2023年10月

「【エコノミーシリーズ】ナイロン付きカムフォロア」 仕様変更のご案内

【エコノミーシリーズ】ナイロン付きカムフォロア C-CFFRUCS

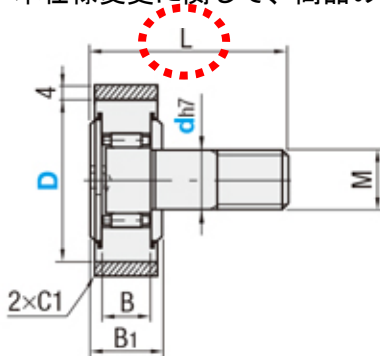
$d \geq 10$ の商品はL寸部に貫通穴が開いた仕様に変更いたします。

本仕様変更に関して、商品の性能差はなく、ご利用状況に影響はございません。

他類似品と母材の共通化を行いました。
